Tilstandsrapport og status

Albertinelund Camping Vandværk

2010

Denne tilstandsrapport er udarbejdet som en delrapport til Vandforsyningsplan for Norddjurs Kommune.

Prøvetagningshane fra begge boreriger

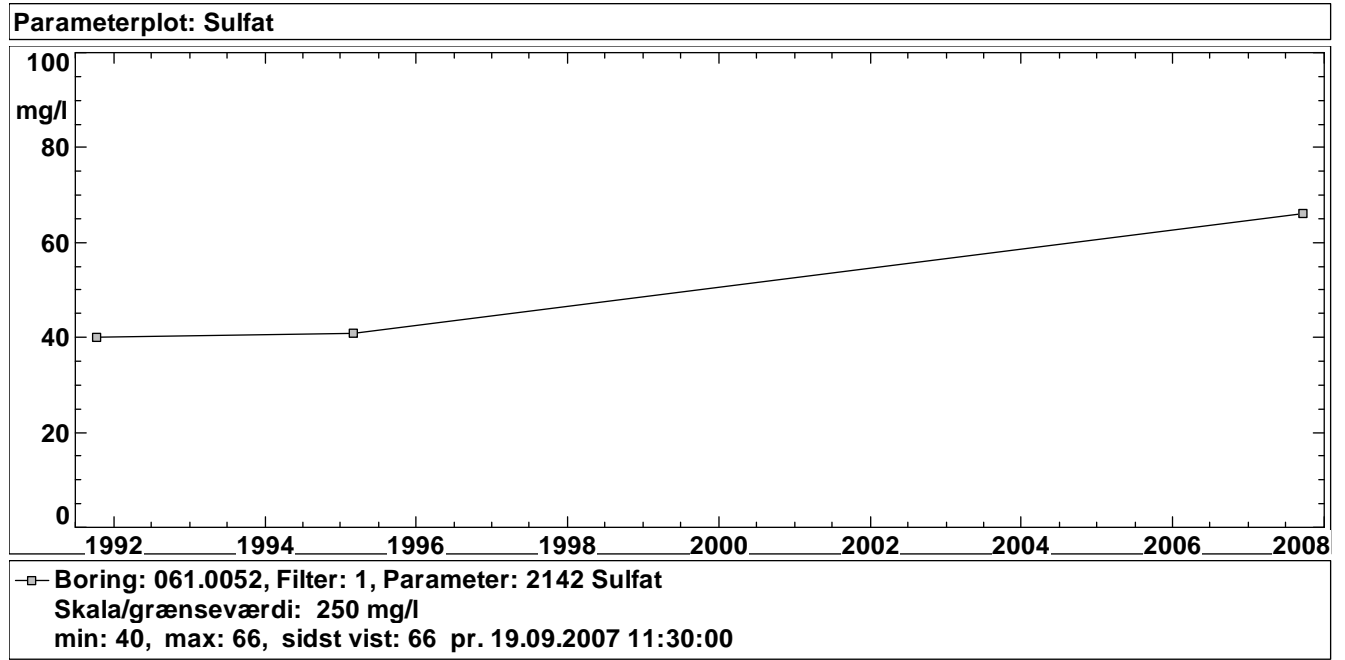
Der er installeret fælles prøvetagningshane for de to borer i vandværksbygningen, hvilket vurderes at være uhensigtsmæssigt på grund af risikoen for at der opstår forvirring om, hvilken boring der udtages prøve fra.

- Det skal etableres en prøvetagningshane pr. boring, helst placeret i tørbrøndene.
 - Vandværket skal renoveres indvendig, således at vægge og gulve fremstår rengøringsvenligt.
